BOLLETTINO DI SERVIZIO – 01/GENNAIO 2009

SERIE SPR e SPN 125-255

MODIFICA CARCASSA SUPERIORE MOTORIDUTTORE

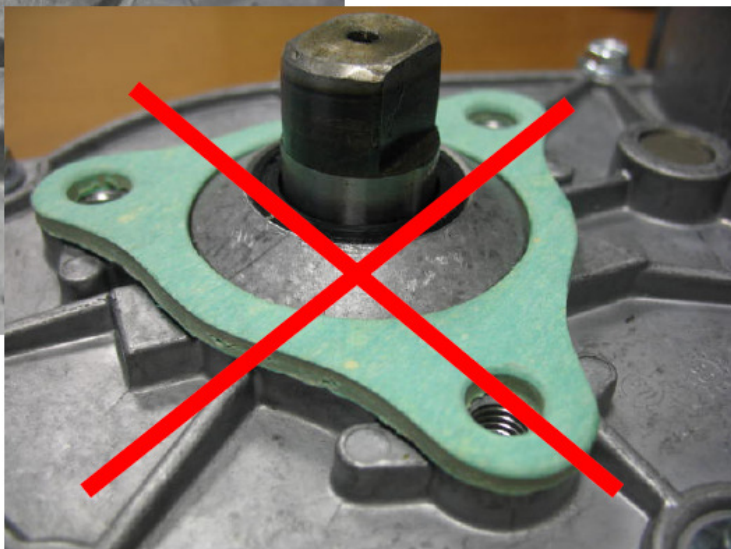
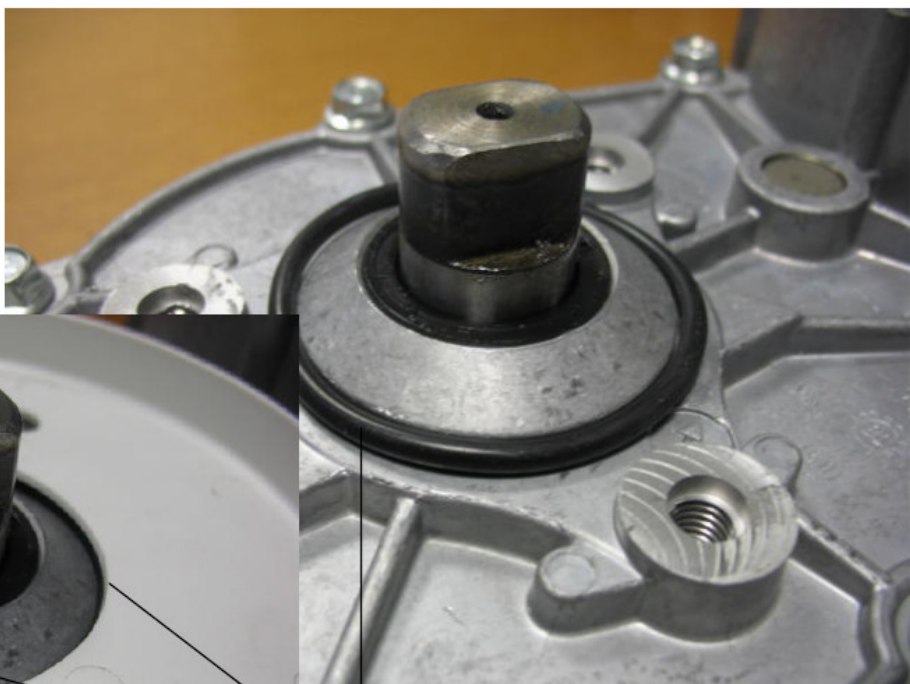
Il coperchio della scatola ingranaggi del moto-riduttore è stato modificato nei suoi tre punti di appoggio-fissaggio del freezer/evaporatore così come dettagliato nella sottostante foto.

Tale modifica consente una perfetta perpendicolarità tra la superficie superiore del coperchio del moto-riduttore e l'evaporatore verticale.

A seguito di questa miglioria, la guarnizione utilizzata in precedenza (codice 640060 00) non verrà più impiegata e sarà sostituita da un O-Ring (codice 640041 38) posizionato tra la superficie superiore della scatola ingranaggi e la vaschetta raccogli-condensa, vedasi istruzioni allegate.

Il nuovo moto-riduttore, disponibile con lo stesso codice ricambio della precedente versione, verrà fornito completo di O Ring e delle relative istruzioni una volta terminate le scorte a magazzino della precedente versione.
